监理工程师通知单

工程名称：定边县公布井光伏园区 P4 区 110KV 升压站建设工程

编号：GBJGF-B1-007

关于 P4 区 110KV 升压站全场区外围主接地存在的问题

问题照片：

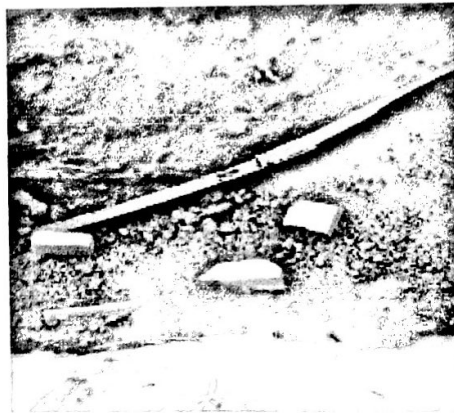
2017 年 3 月 9 日下午 15 时监理在 P4 区 110KV 升压站巡视中，发现你公司在全场区主接地网使用的 5*50 的镀锌接地扁铁焊接完成后，未刷环氧煤沥青防腐漆；为了保证工程质量，请你单位在收到此通知后，立即对全场区接地焊接点进行排查，对未刷环氧煤沥青防腐漆的部位进行整改。整改后报监理部验收，验收合格后方可进入下一道工序。否则一切后果由你单位承担。另你单位在收到此通知后，在 2017 年 3 月 11 日前给予我监理部书面回复。
